MARCH DESIGN	შპს „მარჩ დიზაინ”	ქ. თბილისში ალექსიძის ქუჩაზე, ნაკვეთზე საკადასტრო კოდით 01.10.13.034.002 მრავალფუნქციური შენობის პროექტი	
თანამდებობა	გვარი	ხელმ.	
დირექტორი	რ. გვეთაშვილი		არქიტექტურული ნაწილი
პრინციპარქიტექტ.	რ. გვეთაშვილი		2017 წ.
არქიტექტორები	რ. გვეთაშვილი ე. ახვლედიანი		სართულის გეგმა +36.90 ნიშნულზე
			სტად. ფურც. რაოდ. ა-9 20

ექსპერტიზის დასკვნა

ობიექტის მისამართი: ქალაქი თბილისი, მერაბ ალექსიძის III შესახვევი, N 3-ის არსებულ მიწის ნაკვეთზე (ს/კ: 01.10.13.034.002.01.05.009)

ობიექტის ფუნქცური დანიშნულება: მრავალ ბინიანი საცხოვრებელი სახლის +36.90 ნიშნულზე, კიბის უჯრედში 2(ორი) კარის ღიობის მოწყობის პროექტი.

სართულის გეგმა
+36.90 ნიშნულზე

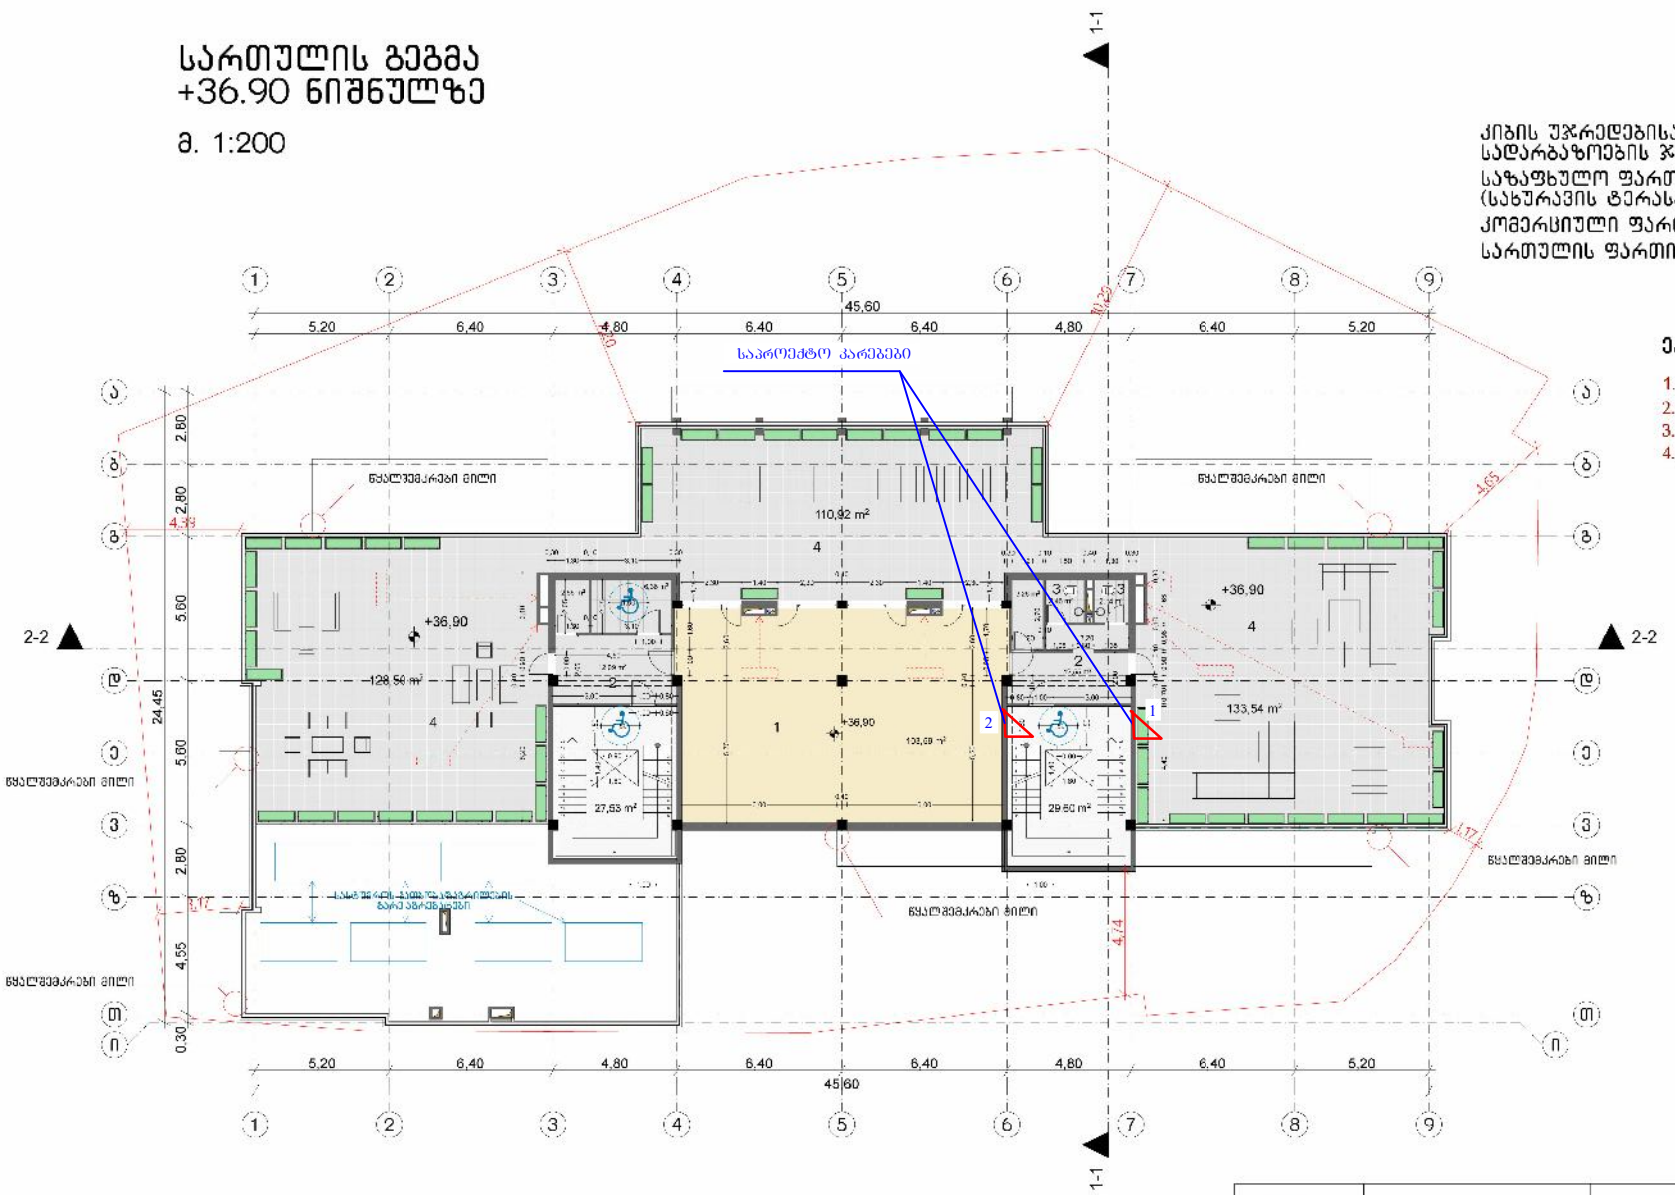
ექსპერტიზაზე წარმოდგენილი მასალების მიხედვით ქალაქი თბილისი, მერაბ ალექსიძის III შესახვევი, N 3-ის არსებულ მიწის ნაკვეთზე (ს/კ: 01.10.13.034.002.01.05.009) მრავალ ბინიანი საცხოვრებელი სახლის +36.90 ნიშნულზე, კიბის უჯრედის „6“ და „7“ ღერძებზე არსებულ კედელზე, 2 (ორი) ახალი კარის ღიობის მოწყობის საპროექტო ნაწილის დოკუმენტია შესაბამისობაშია „მშენებლობის ნებართვის გაცემისა და შენობა-ნაგებობის ექსპლუატაციაში მიღების წესისა და პირობების შესახებ“ საქართველოს მთავრობის დადგენილება N255 მთავრობის 2019 წლის 31 მაისის დადგენილების, საქართველოს მთავრობის 2016 წლის 28 იანვარის „ტექნიკური რეგლამენტის -„შენობა-ნაგებობის უსაფრხოების წესები“-ს დამტკიცების თაობაზე“ №41 დადგენილების მოთხოვნებთან. საპროექტო სამუშაოების განხორციელების შედეგად არ ხდება შეუსაბამობის ხარისხის ზრდა და ეძლევა დადებითი შეფასება განსახორციელებლად.

წარმოდგენილი პროექტი ითვალისწინებს მრავალ ბინიანი საცხოვრებელი სახლის +36.90 ნიშნულზე, კიბის უჯრედის „6“ და „7“ ღერძებზე არსებულ კედელზე, 2 (ორი) ახალი კარის ღიობის მოწყობას.

გასასვლელების სისტემაში შემავალი სამივე ელემენტის (გასასვლელთან მისადგომი, გასასვლელი და შენობიდან გამოსასვლელი) ანალიზი განხორციელდა შენობის თითოეული სართულის დაკავებულობის დატვირთვის, გასასვლელამდე სავალი მანძილის, ჩიხურ დერეფნებთან დაკავშირებული შეზღუდვების და გასასვლელის კომპონენტების ზომების საფუძველზე მე-10 თავის შესაბამისად. არსებული შენობა სრულად ვერ აკმაყოფილებს მეათე თავის 1021 და 1015 ქვეთავის ვალდებულებებს.
ვინაიდან გასასვლელების, გასასვლელთან მისადგომების, გასავლელებისა და შენობიდან გამოსასვლელები რეკონსტრუქციის შედეგად არ იცვლება შესაბამისად ვასკვნით რომ წესებთან შეუსაბამობის ხარისხი არ იზრდება, რადგან წარმოდგენილი პროექტი ითვალისწინებს მრავალ ბინიანი საცხოვრებელი სახლის +36.90 ნიშნულზე, კიბის უჯრედის „6“ და „7“ ღერძებზე არსებულ კედელზე, 2 (ორი) ახალი კარის ღიობის მოწყობას.
